OFICIO ELECTRÓNICO

ORD. N° : 2411  
ANT. : PROYECTO DE ROTURA Y REPOSICIÓN DE PAVIMENTOS EN CALLE PEDRO LEÓN GALLO CON AVDA. BALMACEDA 1833, CALAMA.  
MAT. : ENVÍA OBSERVACIONES A PROYECTO DE ROTURA Y REPOSICIÓN DE PAVIMENTOS EN CALLE PEDRO LEÓN GALLO CON AVDA. BALMACEDA 1833, CALAMA.  
ADJ. : No hay

3.- **DISEÑO ESTRUCTURAL DEL PAVIMENTO**

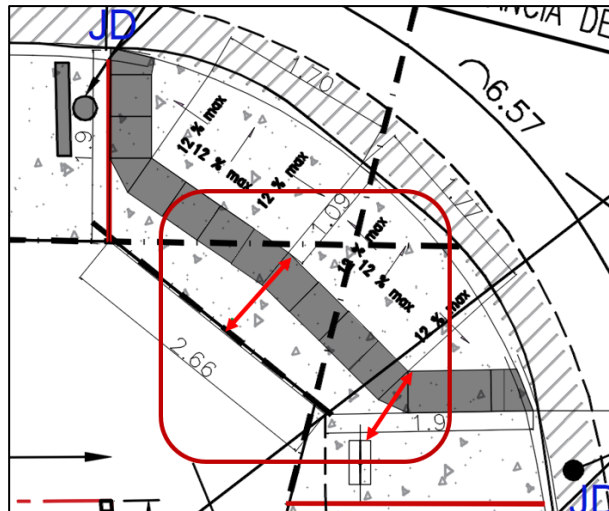
- 1.1. Debe clasificar ambas vías para proponer el paquete estructural adecuado para cada una de ellas.
- 1.2. Acera peatonal considera base granular de 7 cm.

- 1.3. La reposición de la calzada debe ser de a lo menos 1 metro de ancho. El paquete estructural dependerá de la clasificación de cada vía.

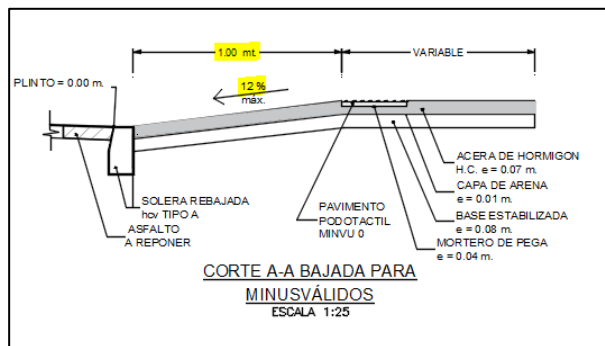
- 2.2.1. La reposición de la calzada debe ser de un (1) metro de ancho en todo su largo.
- 2.2.2. Presentar plano de reposición separado de la demolición.
- 2.2.3. El ancho libre de los tramos indicados, debe ser de a lo menos 1,2 metros para garantizar la accesibilidad universal. En caso de no contar con dicho espacio, considerar dispositivo de vereda angosta.

2.2.4. Corregir detalle, no es posible alcanzar la cota de 15 cm con una pendiente de 12% en un desarrollo de 1 metro.
